SUR LE "RIP-RAP" DU BARRAGE DE MANANTALI

Juillet 1993

Prof. Dr.-Ing. Timm Stückerath
(selon contrat OMVS du 30 Mars 1993)

EXPERTISE TECHNIQUE
SUR LE "RIP-RAP" DU BARRAGE DE MANANTALI

Fig. 3: Localisation de la prise des échantillons

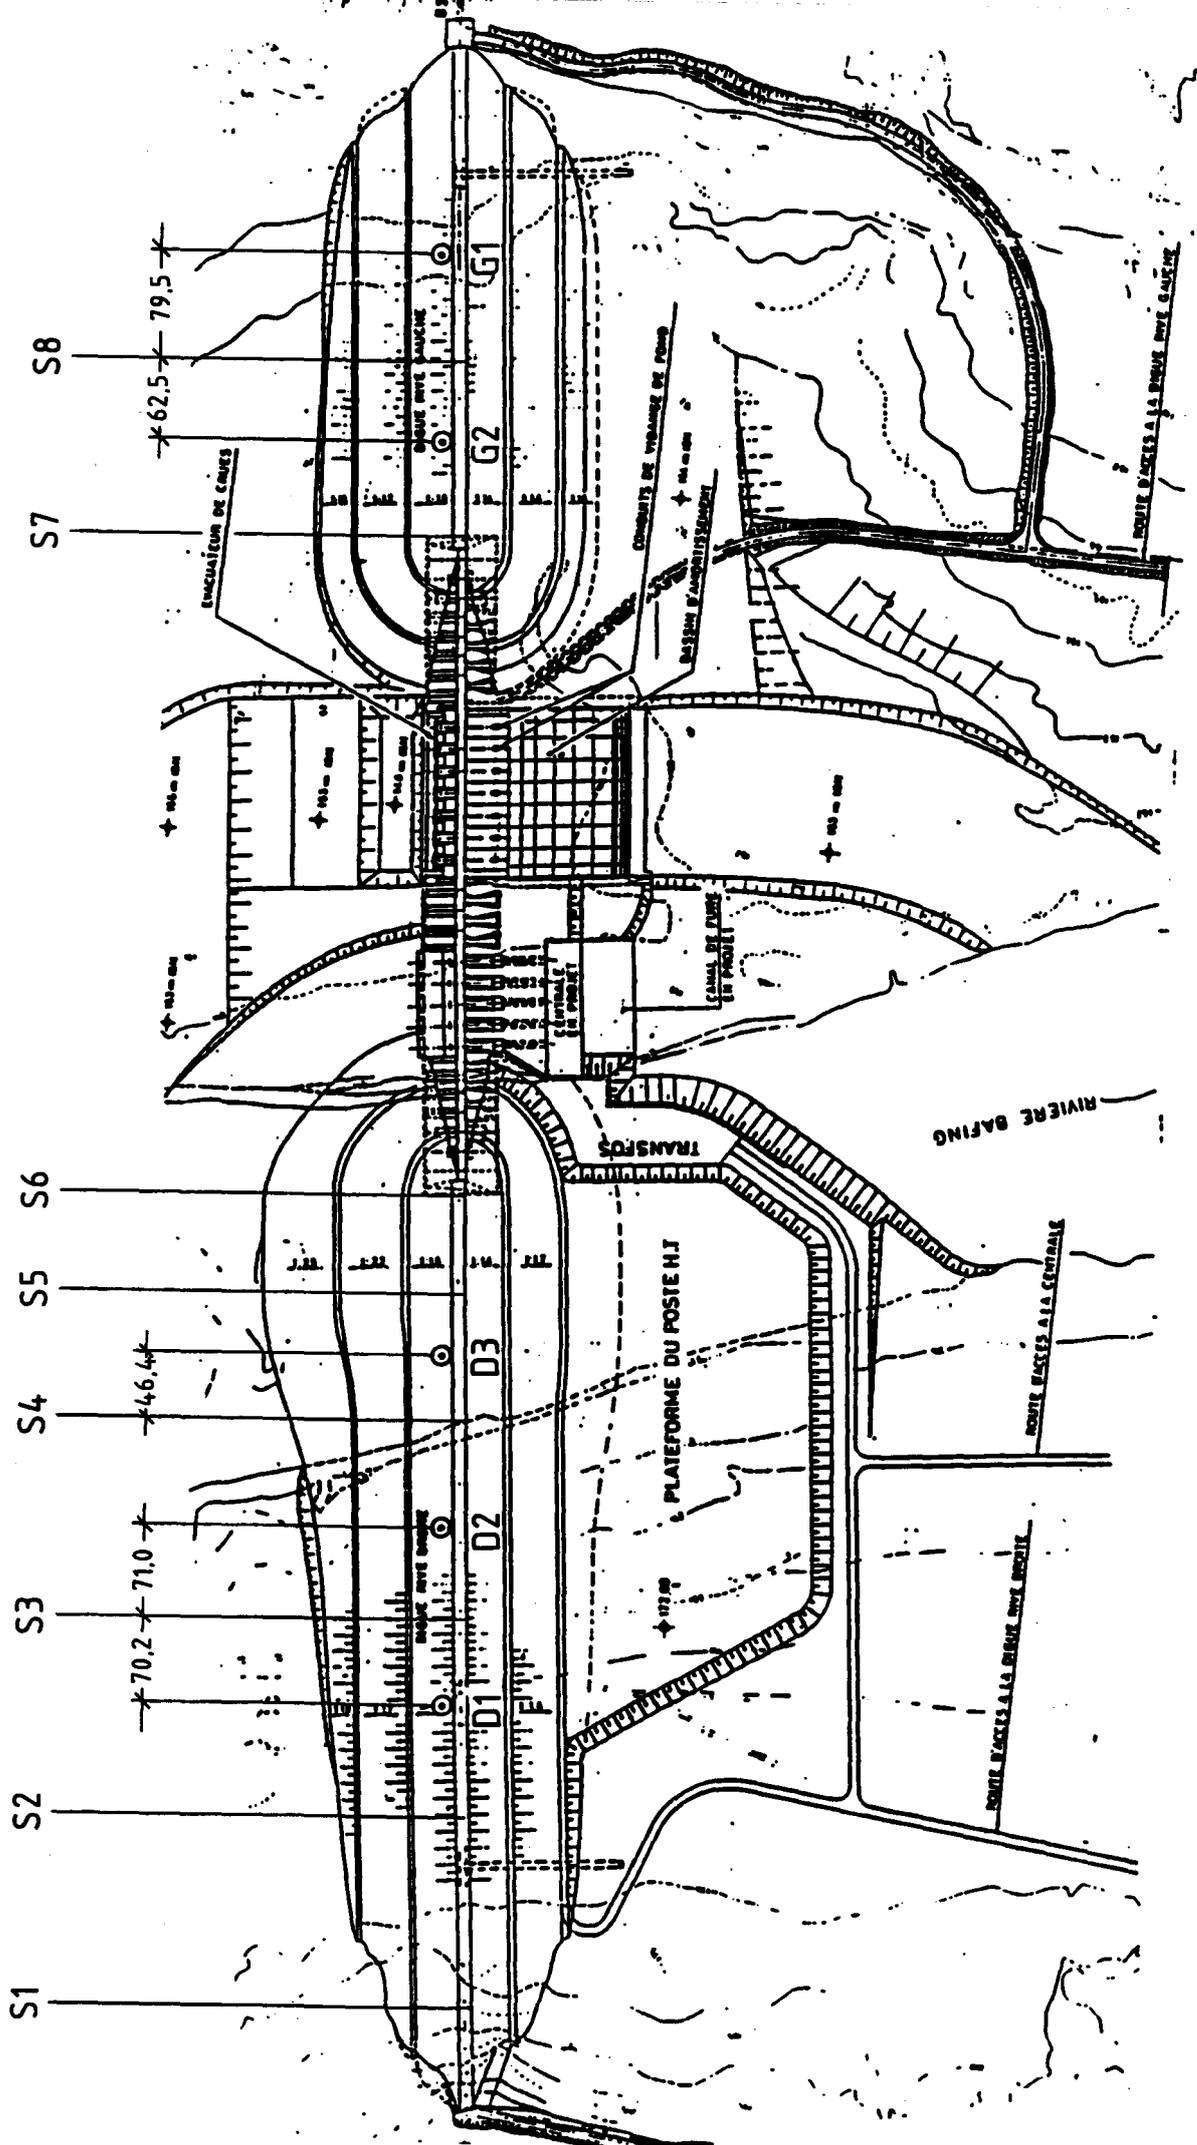
Le mode de préselection a été choisi afin de parer aux éventuelles critiques que les échantillons ont été pris non pas au hasard mais aux endroits avec des matériaux spécialement grossiers ou fins. Seulement on a du changer l'endroit prédéterminé G1, étant donné que l'OMVS y avait entreposé des matériaux pour la réparation du rip-rap. L'emplacement exacte de la prise des échantillons est indiqué sur Fig. 3.

Fig. 10 Courbes granulométriques

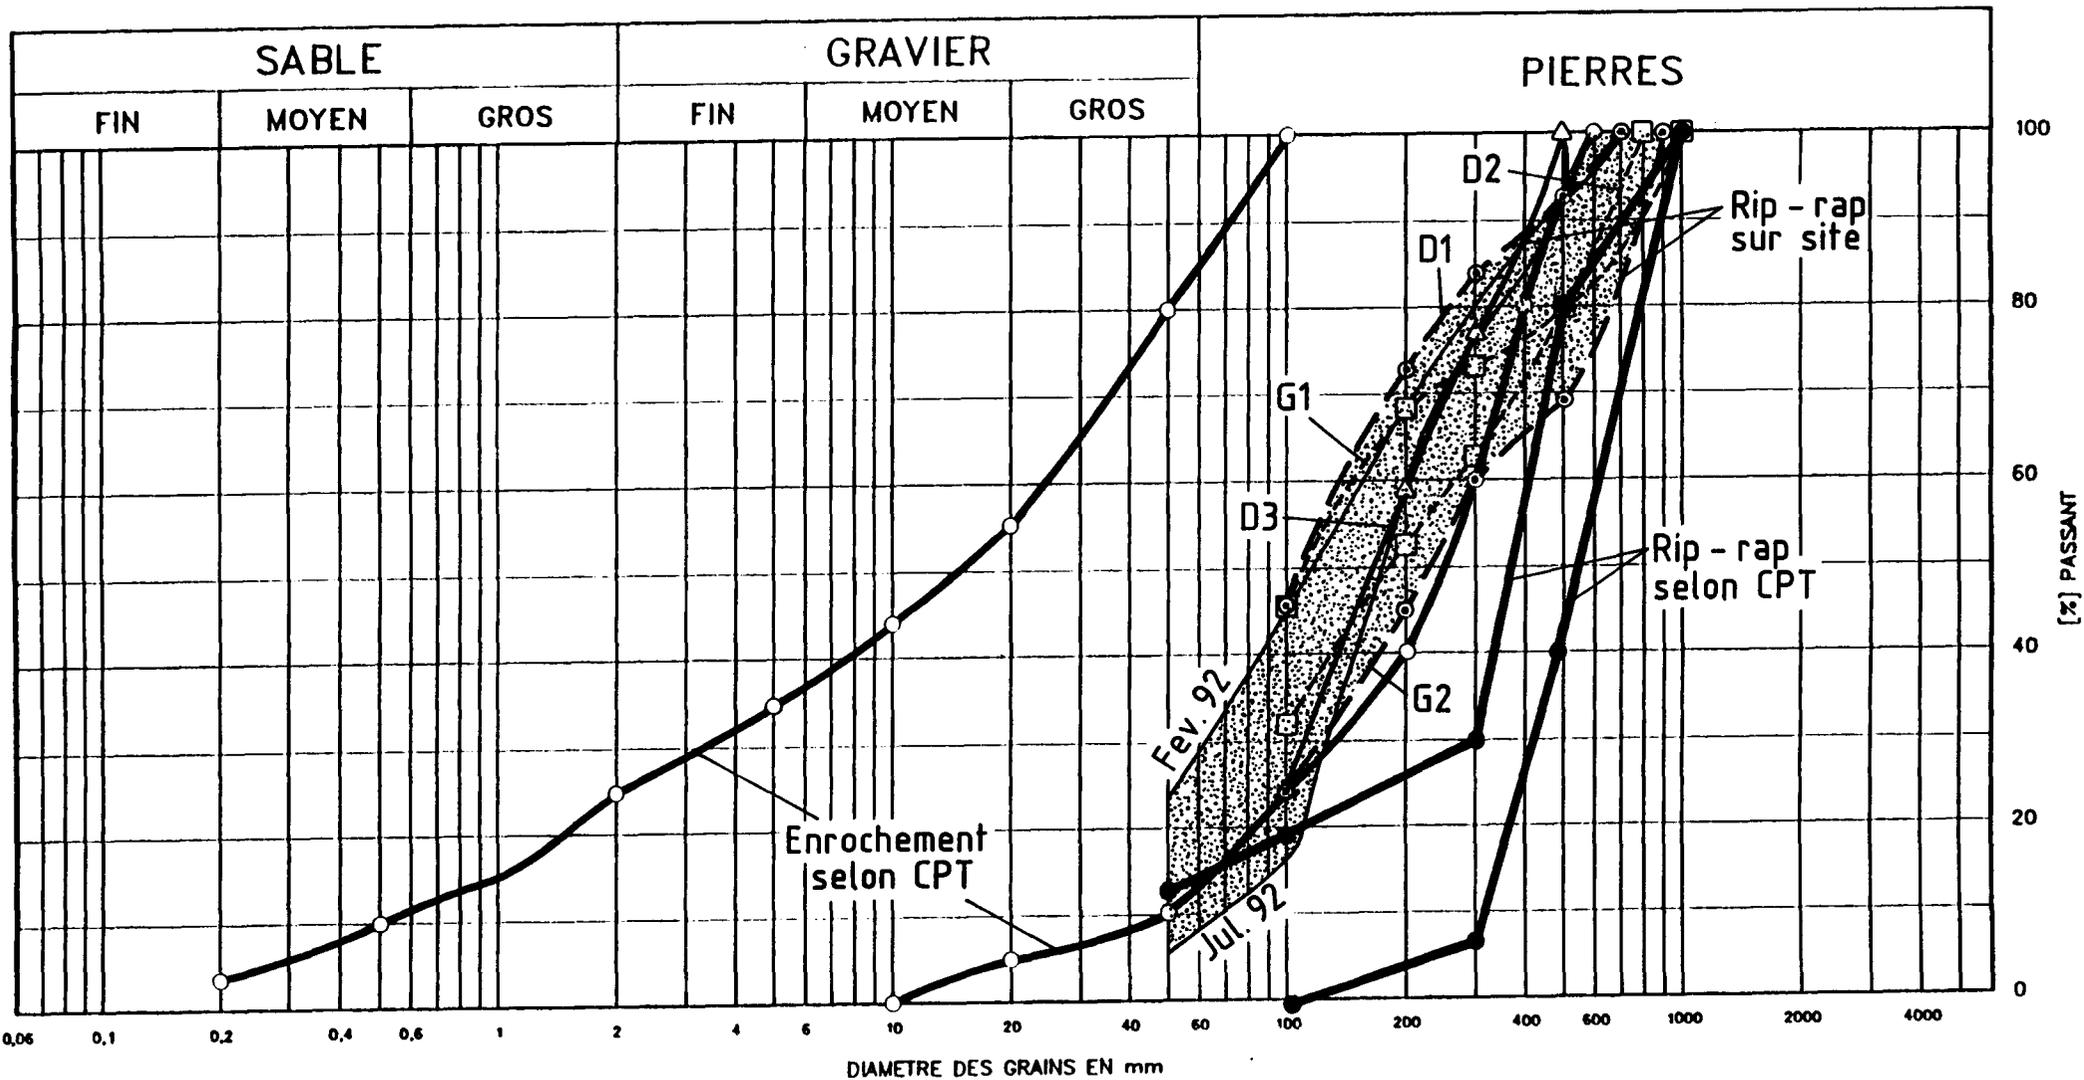
Le tamissage (Fig. 8) et le pesage a été fait devant le laboratoire du chantier. La balance utilisée était une RHEWA Type 104, capacité 500 kg, précision 200 g. Les différents échantillons de rip-rap pesaient entre 5 et 9 t. Les résultats des essais sont représentés en forme de courbes granulométriques sur Fig. 10. Dans cet abaque sont également indiqués le fuseau granulométrique selon le CPT et les deux courbes trouvées par l'Ingénieur Conseil. Il est évident que les cinq courbes D1 à D3 ainsi que G1 et G2 montrent des granulométries beaucoup plus fines que préconisées par les spécifications. Les échantillons pris par l'Expert diffèrent guère des échantillons examinés par l'Ingénieur Conseil en Février et Juillet 1992. Les matériaux mis en place correspondent à un enrochement normal dans la partie inférieure (au dessous D₅₀).

Si nous comparons les chiffres de D₅₀ (le diamètre moyen) du rip-rap des spécifications avec celles du rip-rap des échantillons étudiés nous trouvons:

D₅₀ selon spécifications: 350 à 550 mm

D₅₀ des échantillons: 120 à 250 mm

Le diamètre du rip-rap mis en place ne mesure qu'un tiers du diamètre exigé dans le CPT en ce qui concerne la taille moyenne d'un bloc; c'est à dire que la masse d'un bloc moyen est seulement 1/27 du W50 selon les spécifications. Pour les parties plus fines des matériaux cette relation est même pire.

Fig. 11 Documentation détaillée de la falaise à la section S2

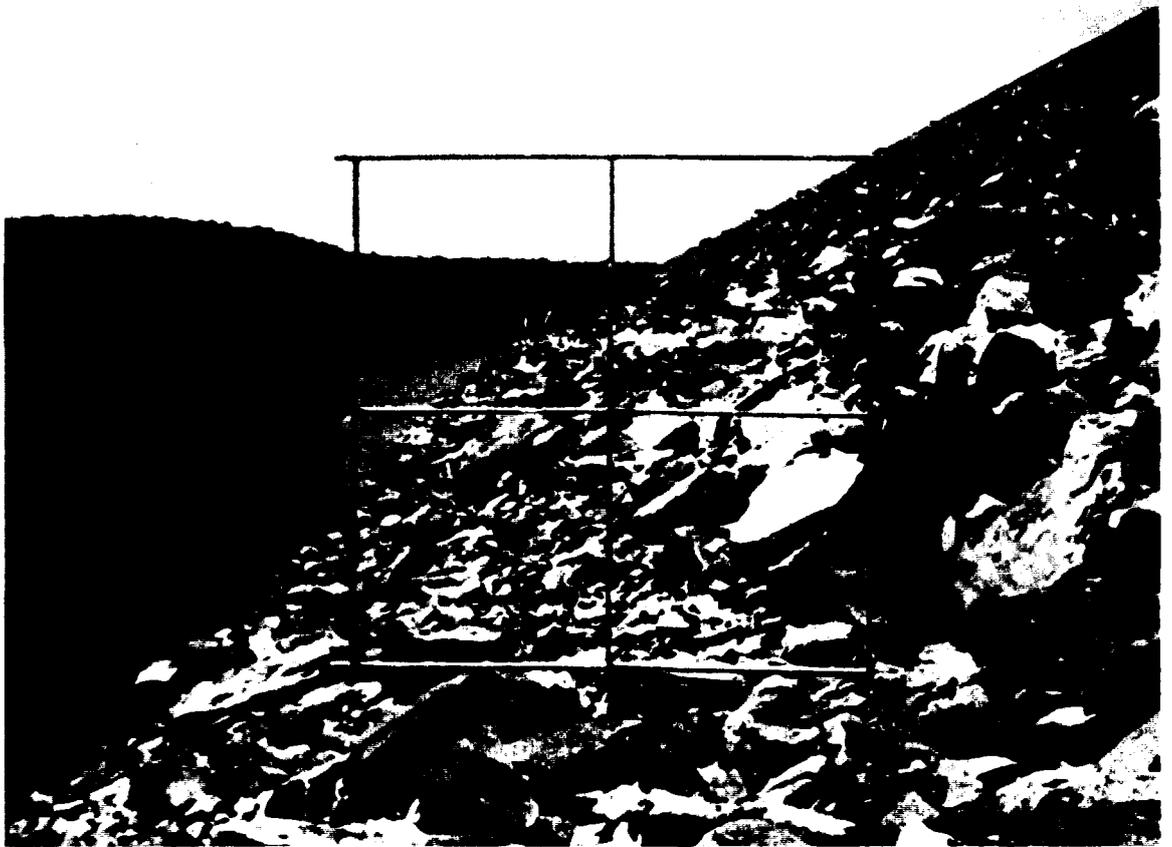
Au cours des investigations du 8 Avril 1993 le barrage a été spécialement inspecté près des sections S2 à S8. Ces sections sont matérialisées par des blocs en béton placés près de la crête de la digue. Les blocs inférieurs matérialisant la même section en bas du talus ont été déplacés sous l'effet des vagues. Une série de ces photos est représentée sur Fig. 11 à 14. Quelque matériau grossier et les repères en béton ont roulés vers la partie basse du talus comme indiqué sur Fig. 13 et 14. Les diamètres des blocs les plus grands dépassent les dimensions préconisées dans les spécifications. Un arrangement individuel des blocs comme indiqué dans les spécifications n'a pas été observé sur le talus et ainsi que dans les zones encore intactes et non touchées par l'érosion. Le rip-rap n'a pas été mis en place comme couche de couverture formée de blocs sélectionnés comme indiqués dans les plans (voir e.g. Fig. 6), mais plutôt de matériau tout venant de carrière, peut-être un peu plus gros que l'enrochement normal. La comparaison des matériaux mis en place sur les talus amont des deux digues latérales ne montre pas une grande différence entre eux.
